**Modulo per la presentazione delle osservazioni per i piani/programmi/progetti sottoposti a procedimenti di valutazione ambientale di competenza statale**

**ID: Codice procedura (ID\_VIP/ID\_MATTM): 12691**

***“Progetto di un impianto eolico denominato "Pitigliano" ubicato nei comuni di Pitigliano (GR) e Sorano (GR) costituito da 20 (venti) aerogeneratori di potenza nominale 7,0 MW per un totale di 140,0 MW con relative opere connesse ed infrastrutture indispensabili”***

**Immagine 1. Vincoli ex art. 136 del CBC dal PIT della Regione Toscana e zona approssimativa dove è progettato l'impianto industriale.**

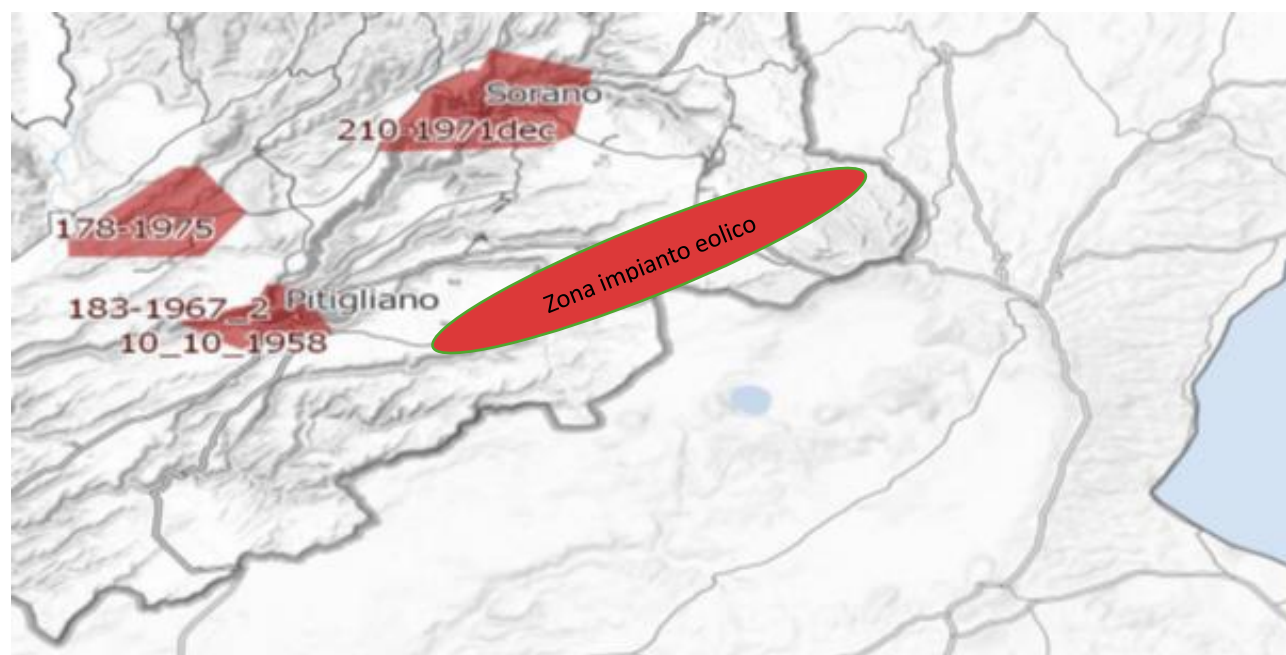
Al contrario si evidenzia che l'impianto eolico industriale citato non solo ricadrebbe con tutti e 20 gli aerogeneratori all'interno delle fasce di rispetto di 3 km dei due vincoli paesaggistici di notevole interesse pubblico esistenti nella Regione Lazio e con una parte di essi nel vincolo paesaggistico del centro abitato di Sorano (GR), quindi in aree non idonee all'installazione di impianti di energia rinnovabile. Addirittura, alcuni aerogeneratori sarebbero ubicati a poche centinaia di metri dai perimetri dei due vincoli paesaggistici laziali ex art 136 del CBC. (Nell'Allegato n. 3 sono riportate le immagini che illustrano in maniera dettagliata quanto affermato).

E ancora, come sostiene la stessa Proponente, parte dell’impianto si verrebbe a trovare a 3,5 km dal centro abitato di Sorano. Infatti, due degli aerogeneratori WTG 08 e 09, sono addirittura all’interno delle fasce di rispetto dei 3 km del vincolo paesaggistico di notevole interesse pubblico ex art 136 del CBC. Si evidenzia che così si crea

un'ulteriore incompatibilità con la tutela del Paesaggio.

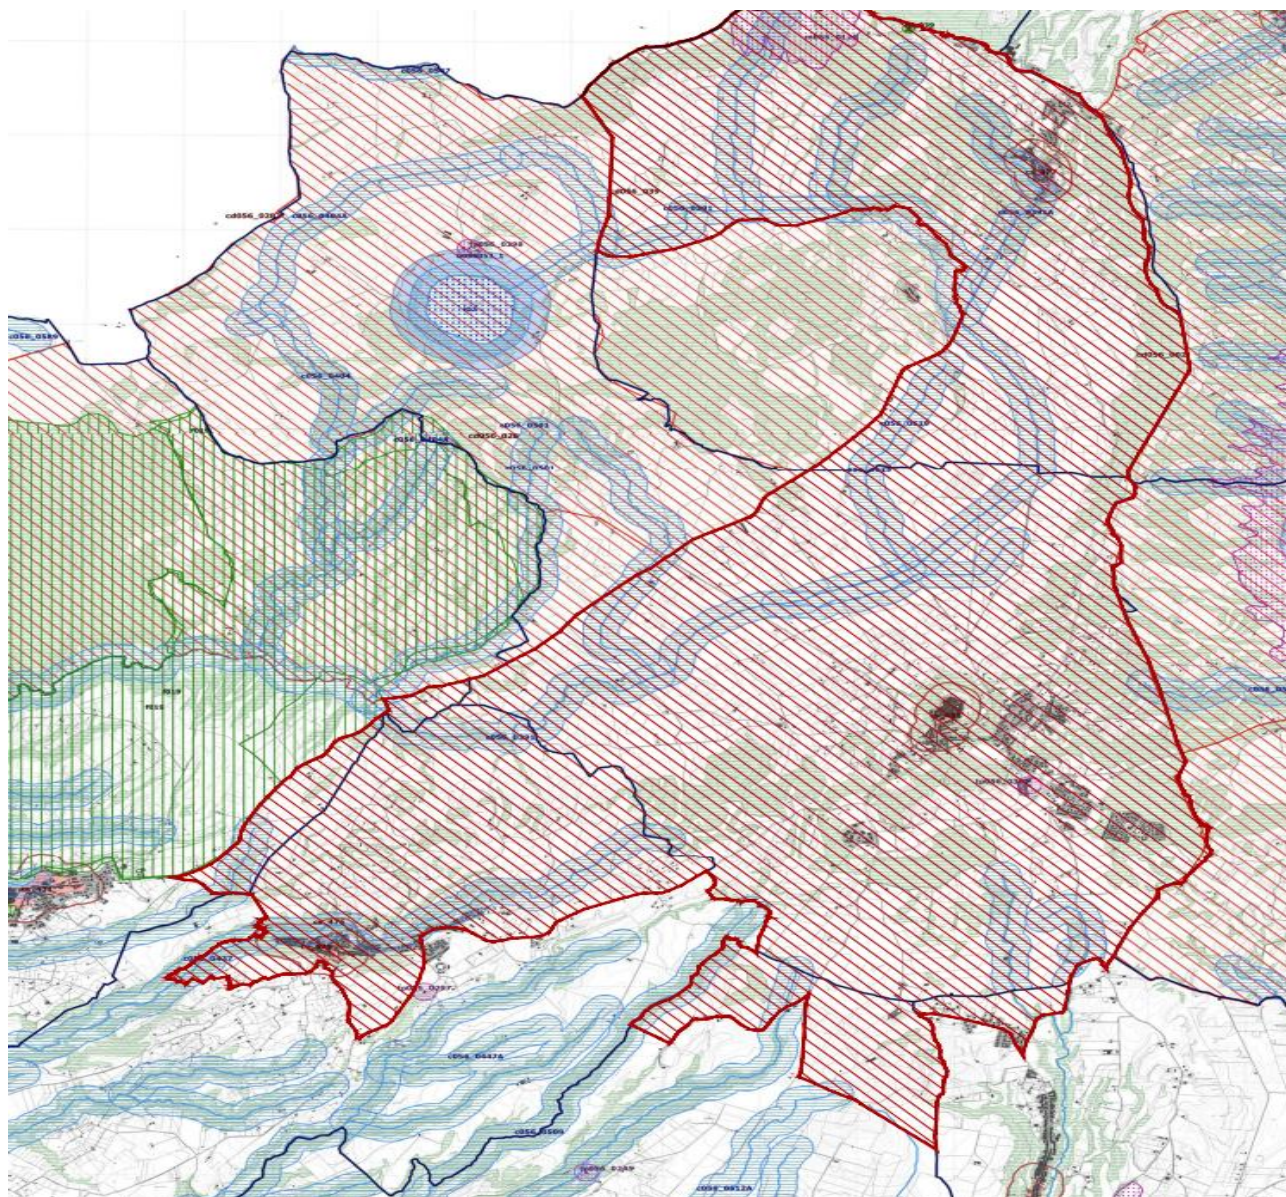
Come è illustrato nell'immagine si ribadisce che l'impianto industriale *Pitigliano* ricade completamente all'interno delle fasce di rispetto dei due vincoli di notevole interesse pubblico e lambisce quelle di un terzo vincolo e quindi come affermato dal Consiglio di Stato nelle sentenze citate, l'impianto è insediato in area non idonea ai sensi dell'art. 20 comma 8 lettera c quater del D.Lgs. n. 199/2021 e ss.mm.ii al contrario di quanto sostiene la proponente.

Si ricorda inoltre che il vincolo dell'*"Orlo della Caldera di Latera"* ha cucito insieme i due vincoli enunciati e già esistenti della *Conca del Lago di Bolsena* (D.M. 24.10.1960 e D.M. 22.05.1985) e la *Conca del Lago di Mezzano* e territorio circostante (DM 22.05.1976 "*Conca del Lago di Mezzano e territorio circostante*" e DM 22.05.1984 "*Selva del Lamone*") testimoniando, se ce ne fosse stato ancora bisogno, il notevole pregio paesaggistico di tutta l'area. Pregio paesaggistico arricchito dal valore naturalistico della confinante Riserva Naturale regionale *Selva del Lamone* con la sua Area Contigua e i vari siti *Natura 2000* e le due aree di importanza internazionale per gli uccelli, *IBA 099 Lago di Bolsena* e la *012 Selva del Lamone*. Inoltre, si segnala anche l'impatto sulle tradizioni agroalimentari con la zona DOC vino bianco di Pitigliano, del Pecorino Toscano DOP, dell'olio extravergine di oliva DOP Canino, la Lenticchia di Onano, il vino Aleatico e il fagiolo del Purgatorio di Gradoli e altri pregiati prodotti tipici locali del *Biodistretto del Lago di Bolsena* che comprende anche i comuni laziali interessati dall'impianto industriale.

**Immagine 3. Cumulo di una parte di impianti eolici, fotovoltaici e geotermici industriali in progettazione ed esistenti intorno all'eolico industriale *Pitigliano*.**

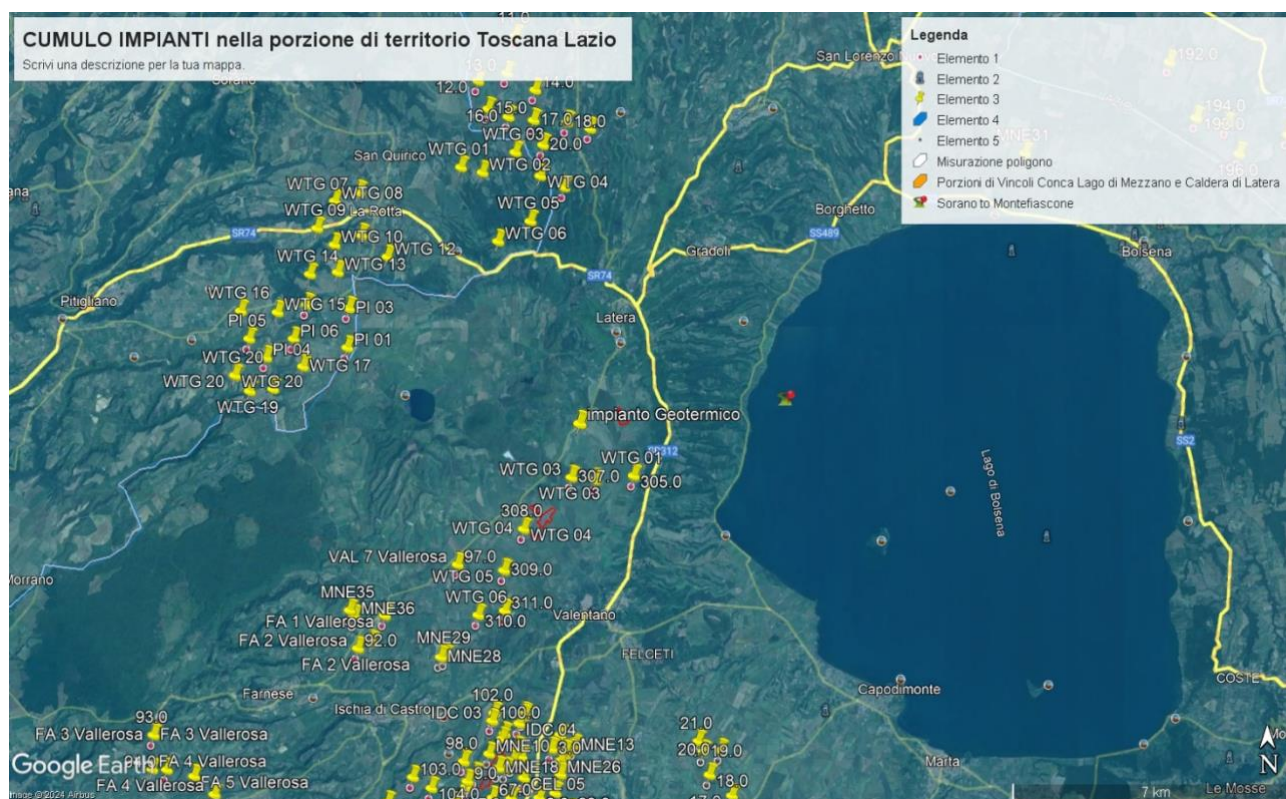
**scale di studio (vasta, intermedia e di dettaglio...".** Le analisi debbono non solo definire l'area di visibilità dell'impianto eolico industriale, **ma anche il modo in cui l'impianto viene percepito all'interno del bacino visivo.** Le analisi visive debbono inoltre tenere in opportuna considerazione **gli effetti cumulativi derivanti dalla presenza di più impianti".** Nella Relazione Paesaggistica e nello Studio di Impatto Ambientale prodotte dalla proponente come già evidenziato è stato ignorato il vincolo paesaggistico di notevole interesse pubblico ex articolo 136 del Codice dei Beni Culturali "*Ambito paesaggistico, geologico e geomorfologico dell'Orlo della Caldera di Latera ...*" Non vengono nemmeno citati gli impianti eolici in progetto al MASE, il *Rempillo* (6 aerogeneratori) e un altro in verifica amministrativa di 14 aerogeneratori e 72,6 MW. Ad oggi nei territori di Pitigliano, Sorano e in quello limitrofo potenzialmente potrebbero essere insediati 40 aerogeneratori alti 200 metri e larghi 170. Ma la Proponente si guarda bene dal citare gli altri impianti che creerebbero il cumulo e quindi maggiore impatto. Infatti, sul territorio della *Città del Tufo* (Sorano e Pitigliano) impatterebbero anche l'impianto eolico *Montarzo* di Onano con 13 aerogeneratori dalle dimensioni ricordate, l'altro eolico industriale nel territorio di Valentano con sette aerogeneratori (stesse dimensioni), gli impianti di Farnese con un minieolico di 3 Torri alte 60 metri già installate in località *Poggio del Crognolo* e l'impianto eolico industriale *Vallerosa* (7 aerogeneratori alti 200 metri e larghi 158 metri) in procedura VIA presso la Regione Lazio. Inoltre, altri impianti del minieolico già presenti a Valentano, Cellere e Piansano e due progetti eolici industriali con le stesse dimensioni (200 m x 170 m) nel Comune di Ischia di Castro. La valutazione del cumulo non prende in considerazione neanche gli impianti industriali di fotovoltaico e agrivoltaico in progetto a Farnese, Valentano, Ischia di Castro, Cellere e neppure l'impianto geotermico in procedura VIA al MASE, progettato nella *Caldera di Latera*. Quindi è stata effettuata una valutazione del potenziale impatto cumulativo non veritiera a dispetto di quanto affermato dalla Proponente che sostiene di aver preso in

considerazione uno spazio di 10 km intorno al suo impianto per gli impatti che si creerebbero.

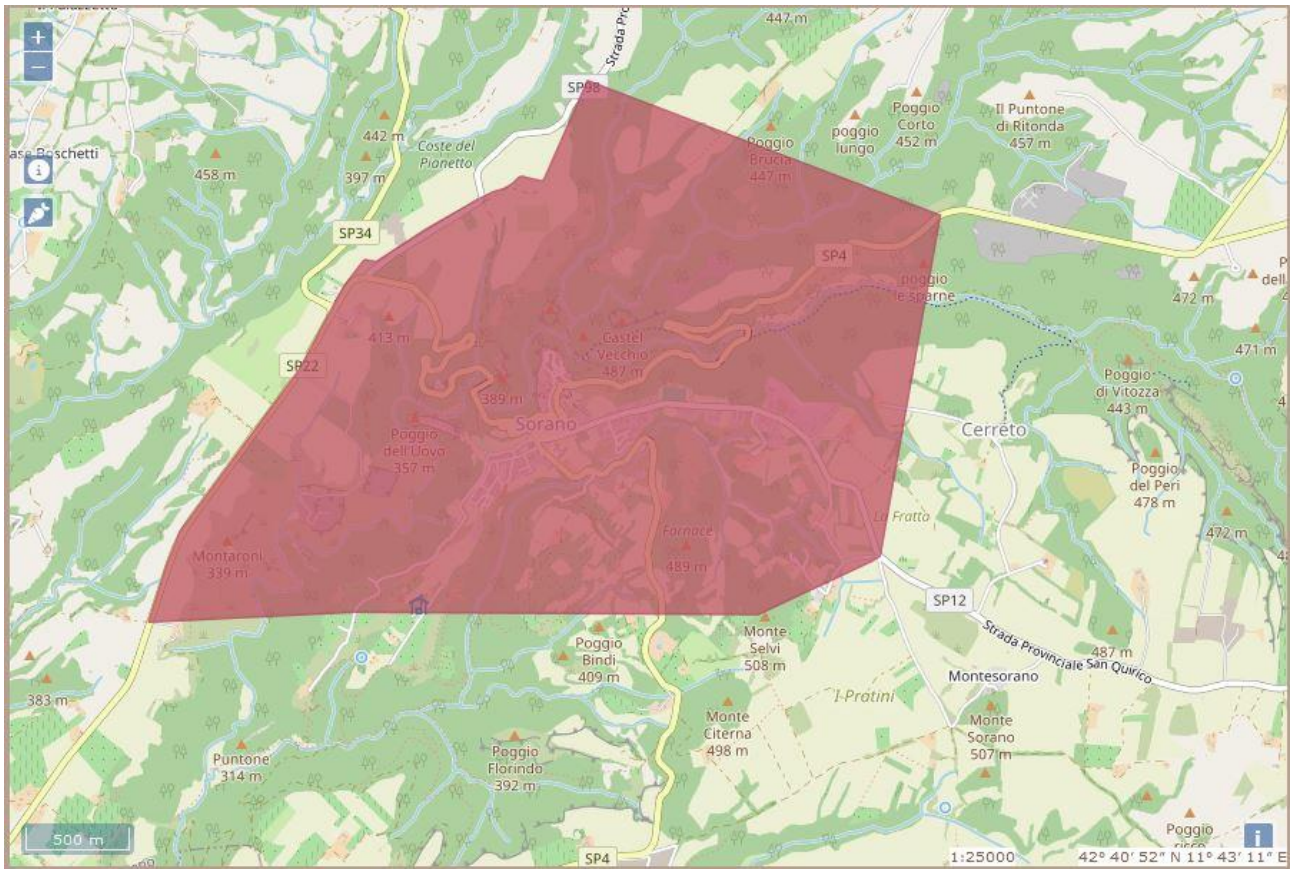
per il Comune di Pitigliano Codice Vincolo **90484** “*Zona del Centro Storico di Pitigliano ed area circostante caratterizzata da memorie storiche e da monumenti insigni*”, l’unico aerogeneratore interno alla fascia di rispetto di 3Km è il n.WTG.16 ml.2.900,00;

per il Comune di Sorano Codice Vincolo **90500** “*Zona dell’abitato di Sorano caratterizzata da singolare omogeneità architettonica e vallate ricche di vegetazione*”,

gli unici aerogeneratori interni alla fascia di rispetto di 3Km sono il n.WTG.07 ml.2.500,00 e il n.WTG.08 ml.2.300,00.

**IMMAGINE n 2.** Mappa eolici elaborata dall'Associazione Amici della Terra. La mappa evidenzia il cumulo degli impianti tra Lazio e Toscana.

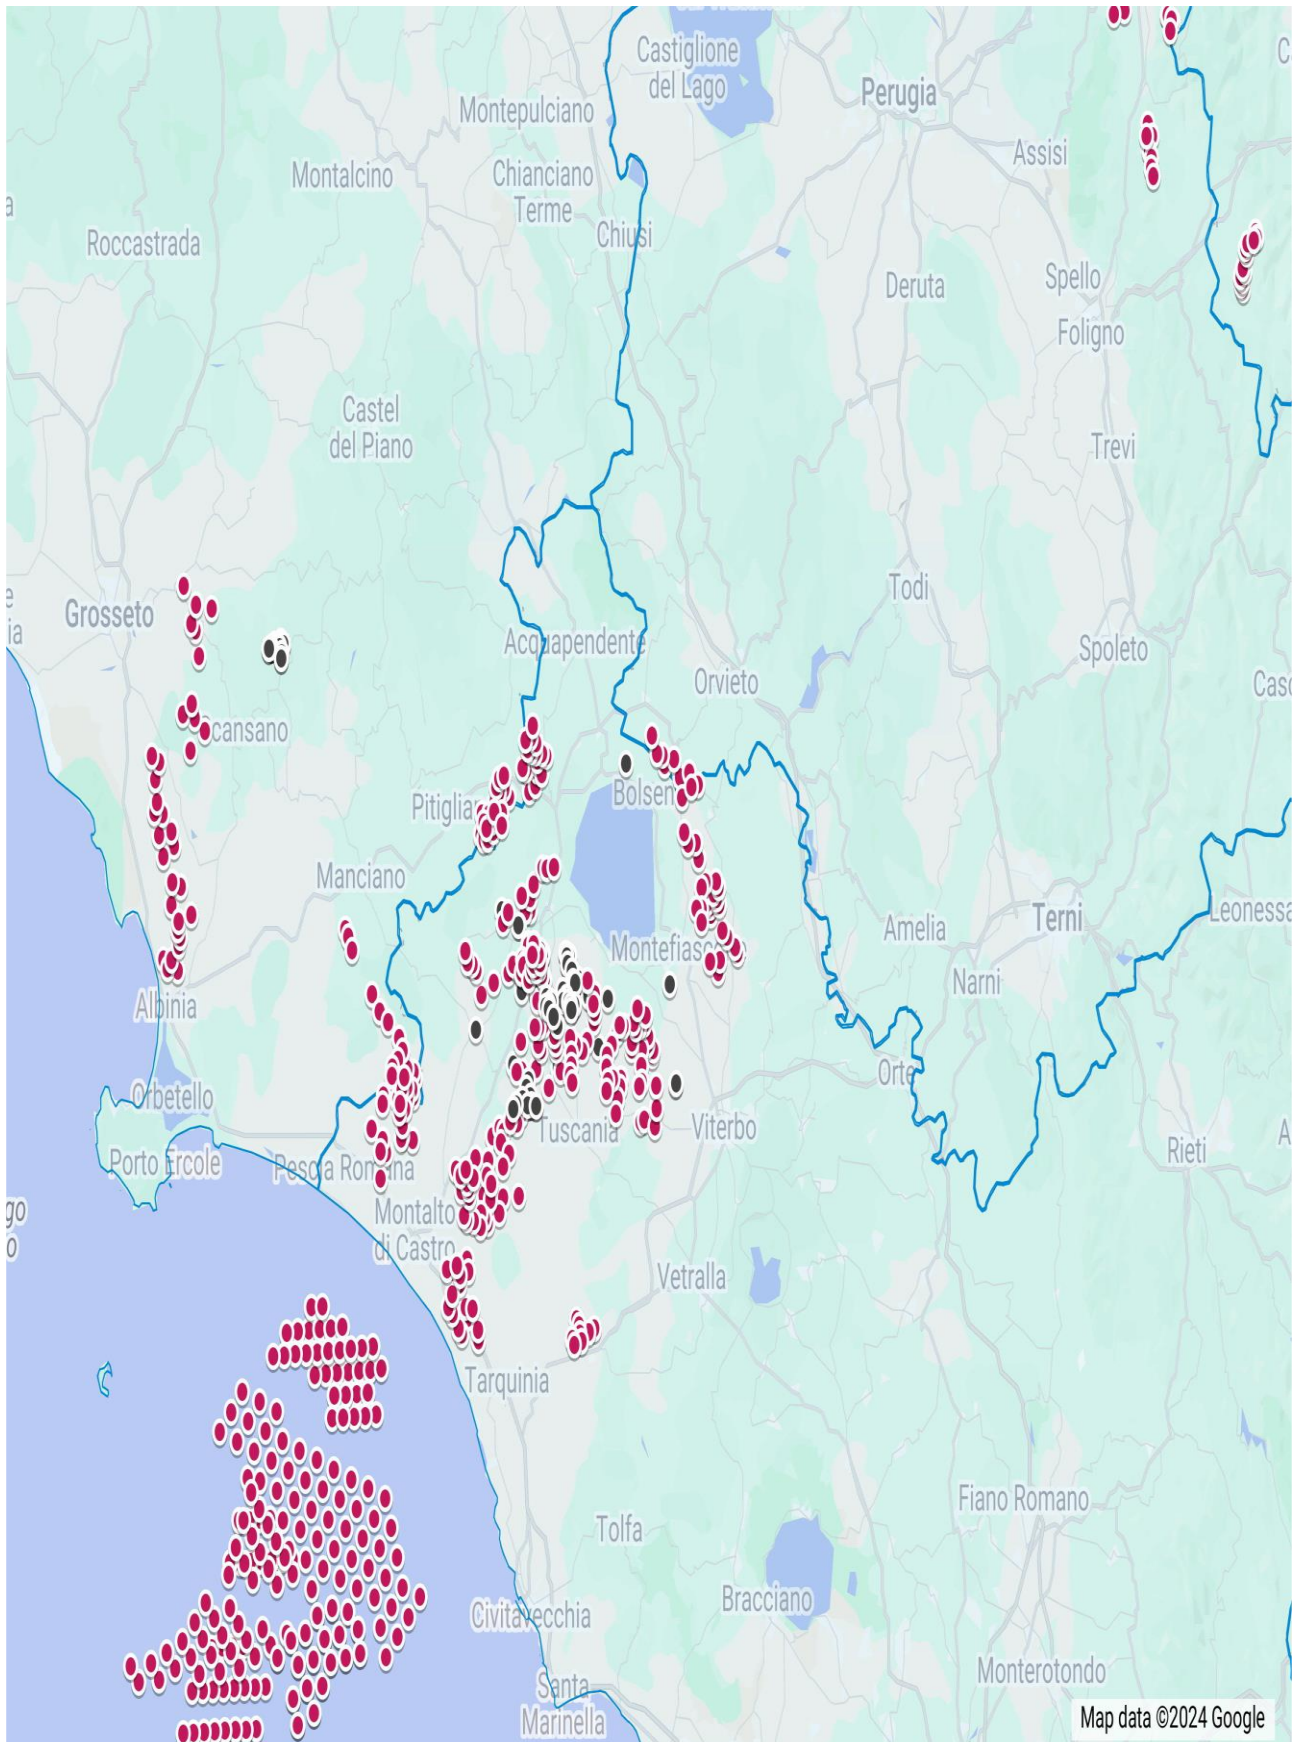
Riguardo al cumulo degli impianti FER, le mappe prodotte dalla proponente riguardano, come già evidenziato, soltanto una parte molto piccola degli impianti FER dell'area intermedia e vasta e in particolare di quelli eolici che contribuiscono a creare un notevole cumulo e la saturazione del territorio tosco laziale. Riguardo al cumulo dei soli impianti eolici si riporta la mappa dell'intervisibilità degli impianti eolici elaborata dall'associazione nazionale *Amici della Terra*.

**IMMAGINE n. 4** Mappa della intervisibilità degli impianti eolici elaborata dall'Associazione nazionale Amici della Terra. La mappa non è aggiornata comunque rende molo bene dell'enorme impatto visivo creato dal cumulo degli impianti.

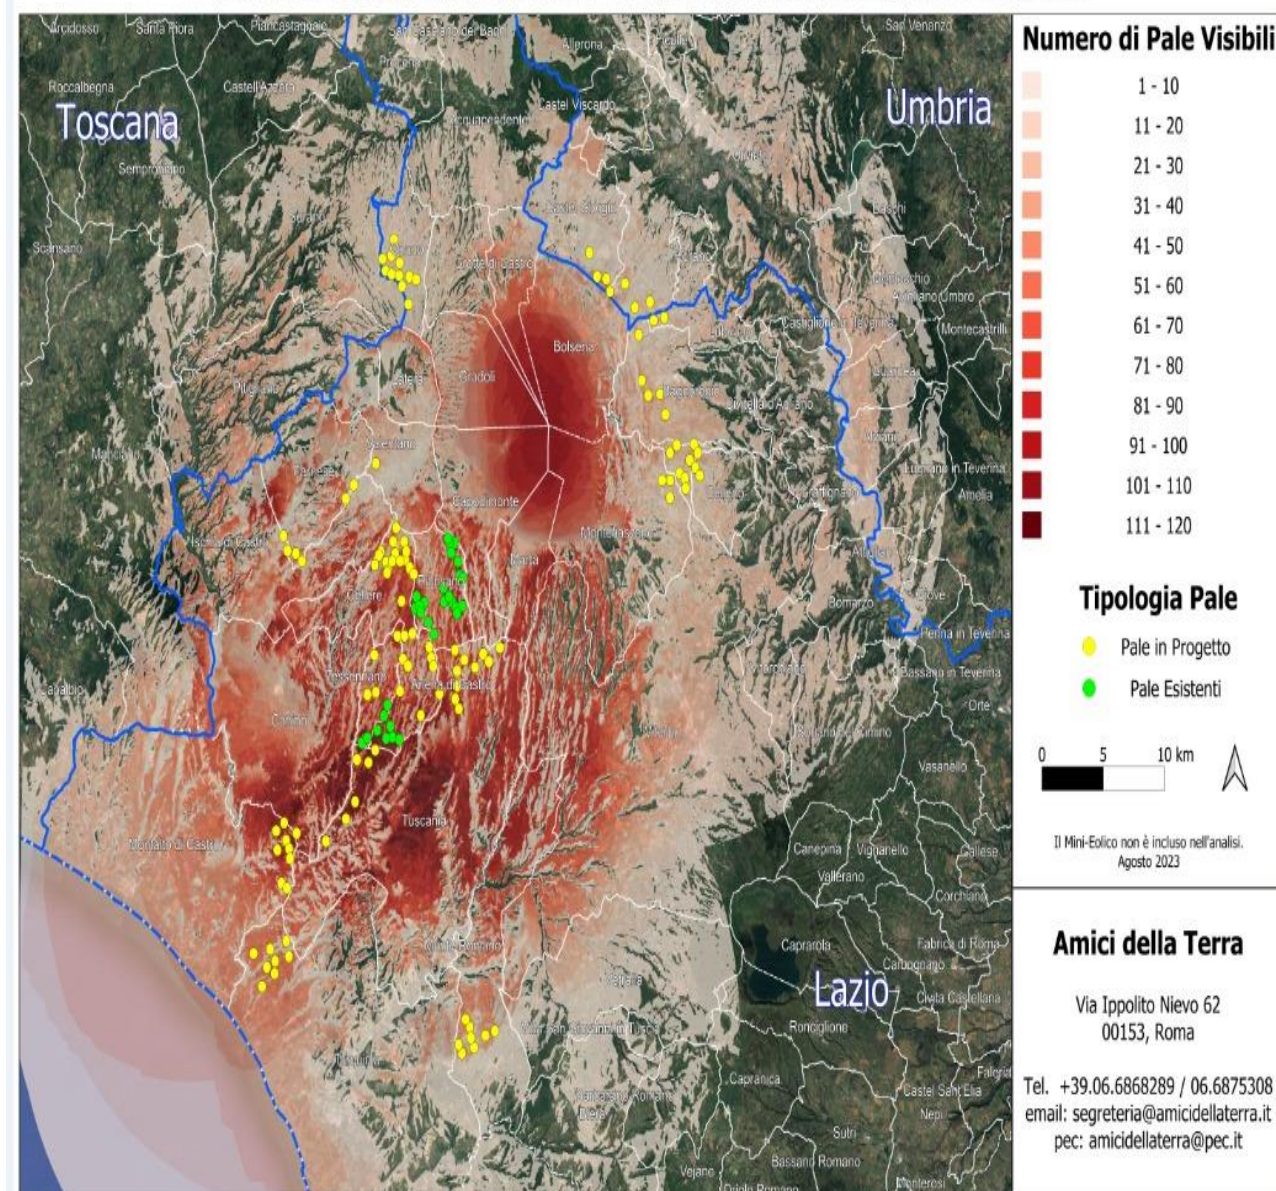
Se agli impianti eolici rappresentati qui sopra, che non comprendono né l'impianto eolico *Pitigliano* né le altre 14 pale del progetto eolico in verifica amministrativa sempre nel territorio di Pitigliano, si aggiungono le migliaia di ettari (7000 finora) di territorio occupato dagli impianti fotovoltaici e agrivoltaici e dalle altre tipologie appare chiaro il numero spropositato degli impianti FER nella Toscana meridionale e nella Tuscia.
